六安绅源工业气体有限公司

安全隐患整改

安全验收评价报告

隐患整改安全验收评价报告修改说明

附图 2 厂区总平面布置竣工图

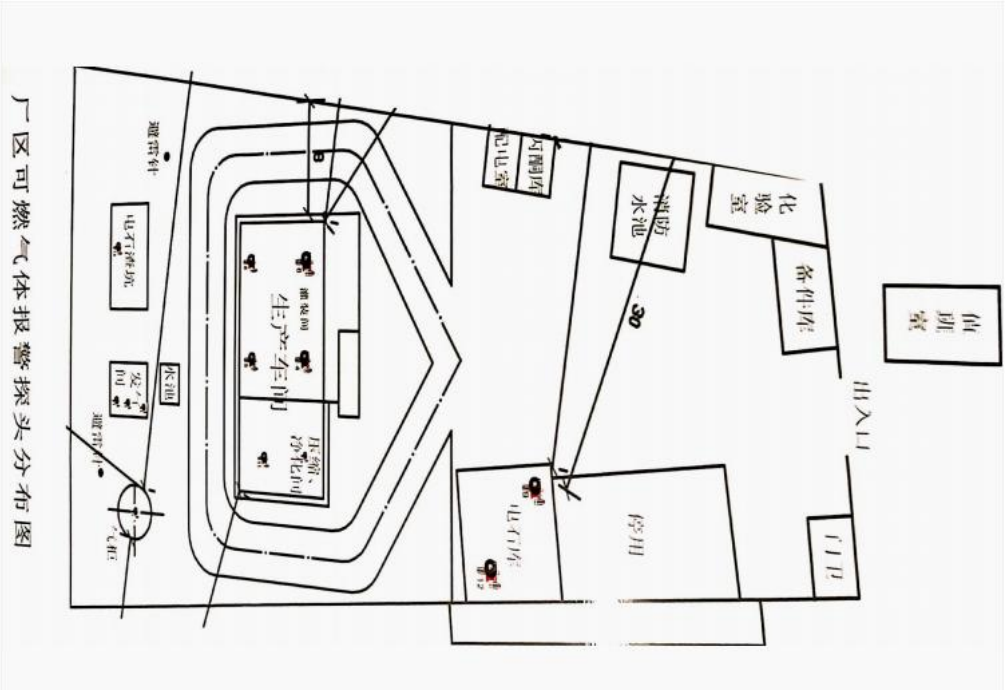
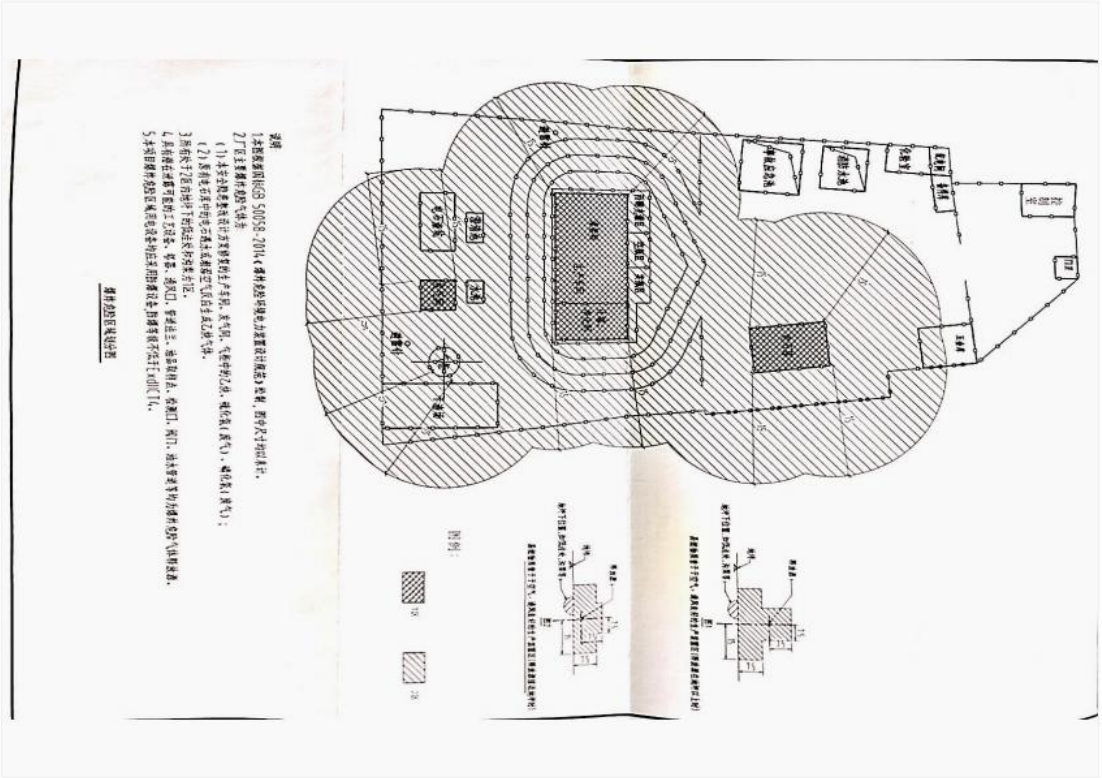
41.	发生间二层未配置灭火器	发生间二层的灭火器配置数量不应少于 2 只；灭火器应放在位置明显和便于取用的地点。
42.	厂区大门口处安全承诺公示牌内容不清楚；门卫室屋顶堆放砖块，容易掉下伤人	应维护处理安全承诺公示牌，确保厂区大门口处安全承诺公示牌内容清楚。 应清理门卫室屋顶堆放的砖块。
43.	电石库距生产车间 12.5 米，不满足要求	电石库距生产车间应不小于 15 米
44.	无厂区平面布置竣工图。	补充相关图纸
45.	门卫室的位置与厂区总图不符。	按设计文件整改
46.	隐患整改设计方案：控制室为 1F 建筑。现控制室上面增加了 1 个小屋，与隐患整改设计方案不一致。	按设计文件整改
47.	专职安全员的学历、专业不符合要求	专职安全应具有安全相关专业大专以上学历或具有化工类中级及以上职称。

42.	厂区大门口处安全承诺公示牌内容不清楚；门卫室屋顶堆放砖块，容易掉下伤人	应维护处理安全承诺公示牌，确保厂区大门口处安全承诺公示牌内容清楚。 应清理门卫室屋顶堆放的砖块。		更换相关公示牌及维修完善相关设施
43.	电石库距生产车间 12.5 米，不满足要求	电石库距生产车间应不小于 15 米	已整改	缩小电石库面积，增大电石库距生产车间之间的防火间距
44.	无厂区平面布置竣工图。	补充相关图纸	见附图	已绘制完善厂区竣工图
45.	门卫室的位置与厂区总图不符。	按设计文件整改	见竣工图	已出具实际相符的竣工图
46.	隐患整改设计方案：控制室为 1F 建筑。现控制室上面增加了 1 个小屋，与隐患整改设计方案不一致。	按设计文件整改	见附件	已出具设计变更
47.	专职安全员的学历、专业不符合要求	专职安全应具有安全相关专业大专以上学历或具有化工类中级及以上职称。	见附件	专职安全员已计划学历提升
